Amélioration de la conception : bras de suspension inférieurs avant pour RAM ProMaster 1500, 2500 et 3500 2022 à 2014

Marque	Supreme	Produit	Bras de suspension	Date	Mars 2023
Numéros de pièce	CMS251130/CMS251131

Figure 1. Bras de suspension inférieur avant Mevotech Supreme CMS251130 avec conception de bague améliorée (gauche) par rapport à la bague standard du fabricant d'équipement d'origine (droite)

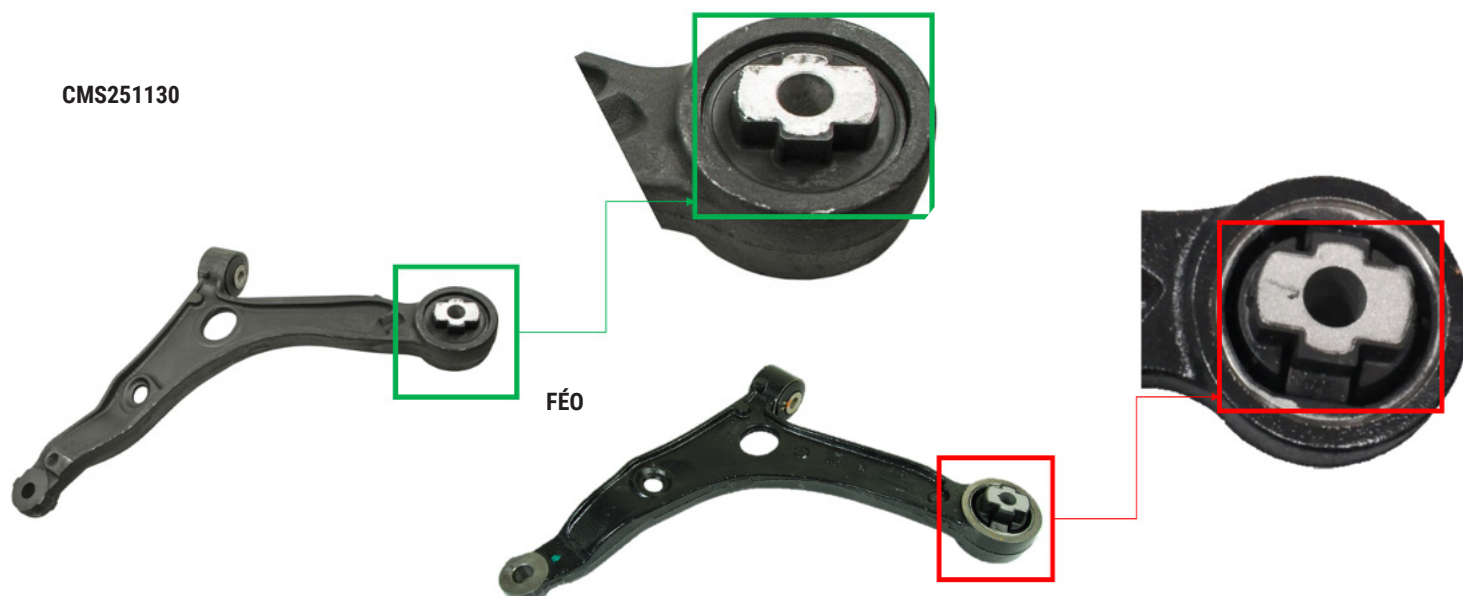
Les bras de suspension inférieurs avant Mevotech Supreme CMS251130 et CMS251131 sont conçus avec une bague massive présentant des vides et des renforcements remplis. Cela augmente la résistance de la bague et réduit les risques de déchirures et de fissures. Cela améliore la durabilité, tout particulièrement lorsqu'une application est souvent utilisée comme véhicule de travail. De plus, le bras de suspension est entièrement recouvert d'un revêtement anticorrosion. **Voir la figure 1.**
